VKPA 83650

Műszaki adatlap - Április 2010

TOVÁBBFEJLESZTETT JÁRMŰGYÁRTÓI (OE)/SKF KIALAKÍTÁS
A VKPC 83650-et felváltja a VKPA 83650

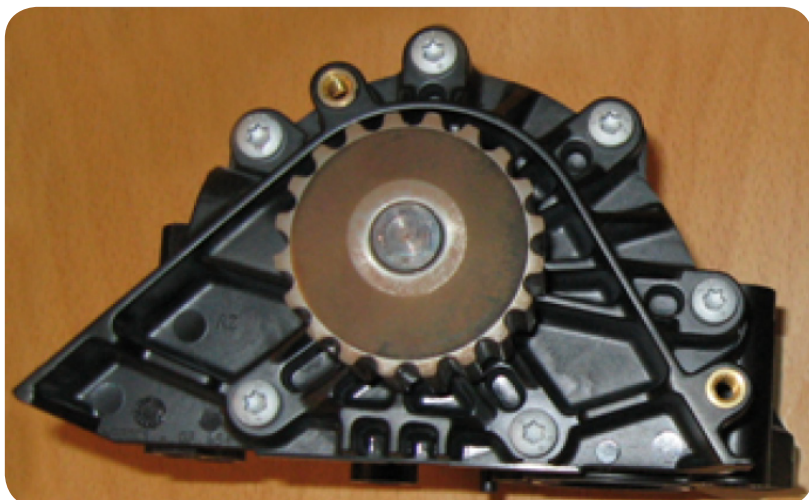
A PSA/Fiat módosította és szabványosította a vízszivattyúik kialakítását, lehetővé téve hogy minden alkalmazásban használható legyen ⇒ SKF cikkszám: VKPA 83650.

Néhány régi motorban műanyagházas vízszivattyú található, melyet egy teljes egészében öntött fém vízszivattyú váltott fel (lecserélve az előző TB VKPC 83650-et).

- **A VKPC 83650-et felváltja a VKPA 83650 (Vízszivattyú + ház)**

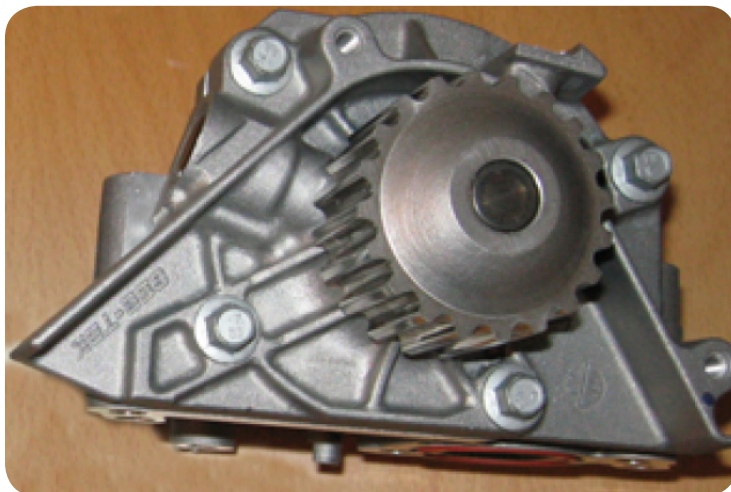
RÉGI KIALAKÍTÁS

ÚJ KIALAKÍTÁS

A rögzítőfuratok új helyen találhatóak.

A régi kivitelű házat (akár műanyag, akár alumínium) teljesen le kell cserélni a VKPA 83650-re.
